1.1 CONCEPTO TÉCNICO No. CT:	**6703**
1.2 ÁREA:	Técnica y de Gestión
1.3 COORDINACIÓN:	Investigación y Desarrollo
1.4 REFERENCIA CRUZADA RADICADO FOPAE:	2012ER20103
1.5 RESPUESTA OFICIAL No.	RO-60500

2.1 SOLICITANTE:	CURADURÍA URBANA No. 1
2.2 PROYECTO:	MODENA 64 II
2.3 LOCALIDAD:	2. Chapinero
2.4 UPZ:	90. Pardo Rubio
2.5 BARRIO O SECTOR CATASTRAL:	Granada
2.6 DIRECCIÓN:	Calle 68 No 4A - 77/81
2.7 CHIP:	AAA0089KSJZ
2.8 MANZANA CATASTRAL:	6
2.9 PREDIO CATASTRAL:	15
2.10 ÁREA (Ha):	0.0303 (*)
2.11 FECHA DE VISITA:	Noviembre 27 de 2012

Figura No. 1. Localización general del proyecto "MODENA 64 II ubicado en la Calle 68 No. 4A-77/81, en el Plano Normativo de Amenaza por Remoción en Masa del POT (Decreto 190 de 2004), el cual se encuentra en amenaza MEDIA.

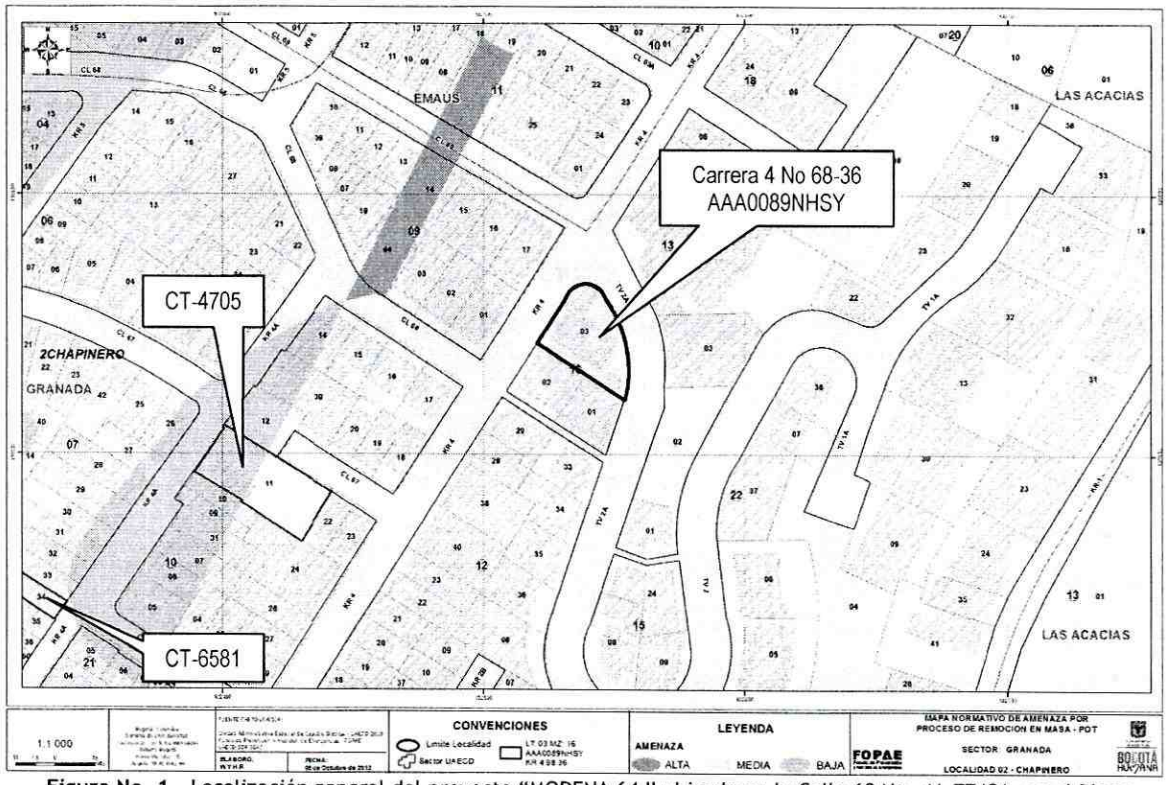
Conforme con el plano normativo de "Amenaza por Remoción en Masa" del Plan de Ordenamiento Territorial de Bogotá - POT, el sector del proyecto "MODENA 64 II" ubicado de la Calle 68 No 4A-77/81, de la Localidad de Chapinero, se encuentra en una zona de AMENAZA MEDIA por procesos de remoción en masa (Figura 1).

Fotografía No. 1. Predio del proyecto "MODENA 64 II" ubicado en la Calle 68 No. 4A-77/81, de la localidad de Chapinero.

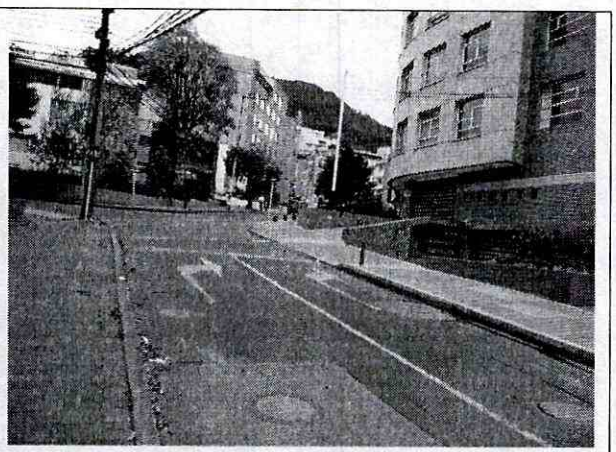
En el momento de la visita técnica en el predio objeto del presente concepto técnico, se encontró una edificación de dos (2) niveles construida posiblemente en mampostería estructural y sin evidencias de afectación por procesos de remoción en masa de carácter local, ni de carácter general en el área del proyecto o sus zonas aledañas. (ver Fotografías No. 1 y 2).
